建築確認のための基準総則・集団規定の適用事例の床面積の算定方法に係る補足案に関する  
意見募集に寄せられたご意見等と福岡県五特定行政庁連絡協議会の考え方

実施期間：令和6年8月22日（木）から9月20日（金）（30日間）

意見数：6の機関から合計38件のご意見等をいただきました。

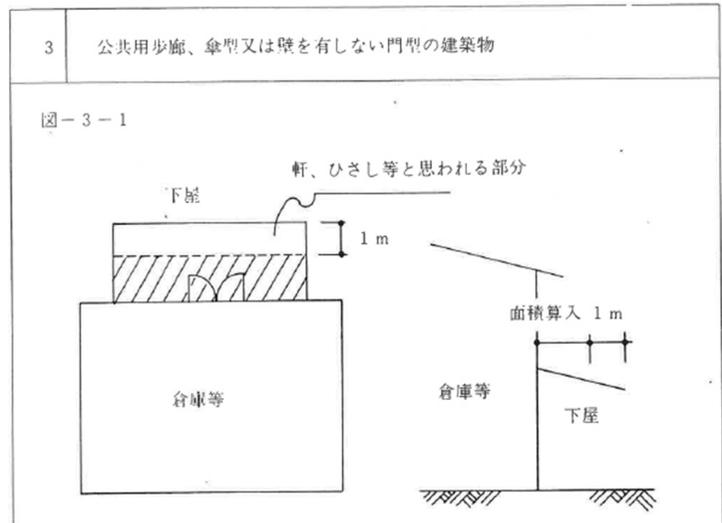
13 P5. (2) ポーチ① 車寄せについて  
車寄せはポーチと一体のケースが多いですが、2mを超える部分は算入となるのでしょうか。

自動車の停留又は駐車のおそれがなく、常時通行が可能な場合は、当該車寄せは不算入部分として支障ありません。

(S62 補足抜粋)

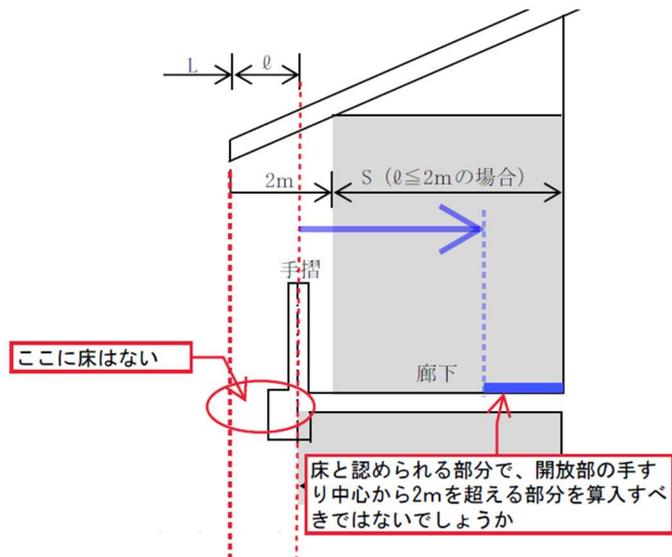
<p>い」と同じ取扱いである回答でした。R7 補足に掲載されてもよいのではないのでしょうか。</p> <p>(別紙：平成 29 年度第 2 回確認検査担当者会議照会 2)</p>	
15	<p>P6 (2) ポーチ ③ 貫通路は歩行専用の通路のことでしょうか。また、貫通車路は床面積に算入するということによろしいのでしょうか。「貫通路が建物の端に来た場合も当然同じ扱いになる」を図解していただけないのでしょうか。建物の端の軒下のようなイメージでしょうか。</p>	<p>歩行専用に限定するものではなく、建物の端の軒下が貫通路の一部となる場合も含まれます。</p> <p>なお、図解の予定はありません。</p>
16	<p>P6. (3) 公共用歩廊等 取扱いについて ピロティ及び補足内容 (1) に準じて取り扱う、とありますが、他の建築物や隣地境界線等までの空地 4m 以上が 1/2 必要となります。趣旨解説にて「しかしながら、吹きさらしの廊下同様に・・・」とあるように、吹きさらしの廊下に準じて扱うのが妥当ではないのでしょうか。(S62 補足では吹きさらしの廊下に準じる扱いでした。)</p>	<p>公共用歩廊等がピロティ部分に該当する場合は、床面積に算入する必要はありませんが、「4 個別の補足内容」(1) ③のとおり、ピロティ部分に該当しない場合は、吹きさらしの廊下に準じて取り扱うこととなります。ただし、公共用歩廊等を吹きさらしの廊下に準じて取り扱う場合は、4 個別の補足内容」(4) ①及び⑨を除いて取り扱うことになる旨、修正する予定です。</p>
17	<p>P6. (3) 公共用歩廊等 荷捌きの下屋、キャノピー等 S62 補足により、倉庫などの荷捌きのための下屋やキャノピー等については、先端部分から 1m 後退した残り部分を算入と運用されてきましたが、改定後はどのような扱いとなりますか。</p>	<p>改定後は「4. 個別の補足内容 (4) (①及び⑨を除く。)」に準じて取り扱うこととなります。</p>

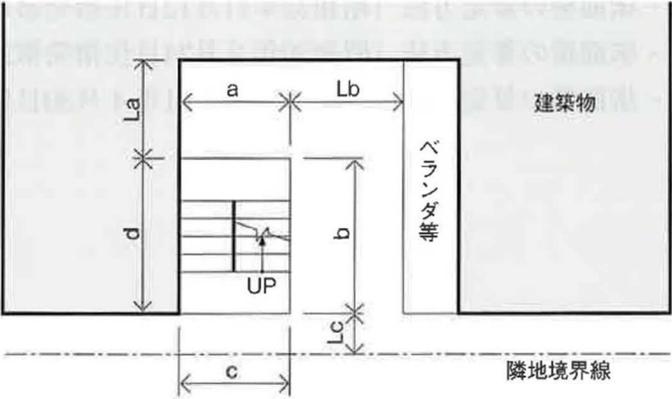
計者、指定確認検査機関によって判断してよいという趣旨でしょうか。	
19	<p>P9. (4) 吹きさらしの廊下 ④「図 4-3」について 運用の統一を図る調整はできないでしょうか。または 2 パターン程度に調整できないでしょうか。(凹凸型バルコニーのように、どちらを採用してもよい方法などの掲載。)</p> <p>h2 につきましては、理屈としては平均天井高さかもしれませんが、実務上は梁型や床の勾配を踏まえた平均天井高さを測定するのは困難と思われ、結果、不利側算定とせざるを得ません。実体的に h2-2 と h1-2 の関係性を確認する方法で 1/2 以上(かつ 1.1 m 以上)の開放性が確認できれば十分な開放性を有しているという判断が可能かと考えます。</p>	五特定行政庁連絡協議会において統一を図り、図 4-3 の h1 及び h2 については、h1-2 と h2-1 とします。
20	<p>P9. (4) 吹きさらしの廊下 ⑤2mの始点について</p> <ul style="list-style-type: none"> <li>・2m以下の吹きさらしの廊下であっても、床がない部分を床面積算定上評価するのででしょうか。</li> <li>あくまで、吹きさらしとはいえ幅 2mを超える床のある廊下については〇〇置場など屋内的用途に供する場合が想定されるため、2mを超える部分は算入するという趣旨ではないでしょうか。</li> <li>・開放条件が揃っている場合、区画の中心線である壁や手摺の中心線から 2m後退する図 4-1 の考えが妥当だと考えられます。軒先から後退するとすれば、梁型は？外壁の凹凸は？軒樋は？など、設計や審査の混乱が生じることになることが懸念されます。</li> </ul>	床面積算入の範囲となる 2m の始点については、対象となる廊下別(階別)に算定するものとします。例えば、図 4-5 や 4-6 のような最上階で直上が軒先の場合は、その先端から算定するものとし、図 4-1 のような直上階の廊下が手すり壁(最上階の場合はパラペット)の場合は、その手すり壁芯からとします。

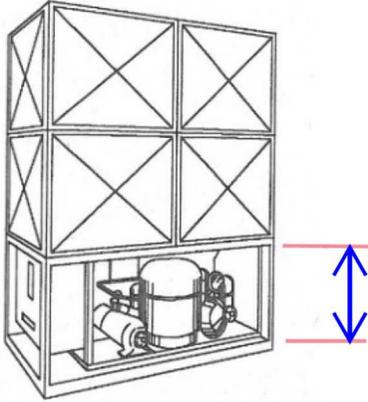
21 P9-⑤ 図4-5について  
 図4-7、図4-8の平面図の場合、手すりから2m後退した残りの部分を床面積として算入しているが、その廊下が図4-2の左側のような断面図の場合、上部屋根の位置により床面積が左右されることがとなり判断が複雑になる。また、図4-2の左側の最上階は上部屋根に気づきやすいが、最上階から2番目以降は上部屋根の位置に気づきにくい。

床面積算入の範囲となる2mの始点については、対象となる廊下別(階別)に算定するものとします。
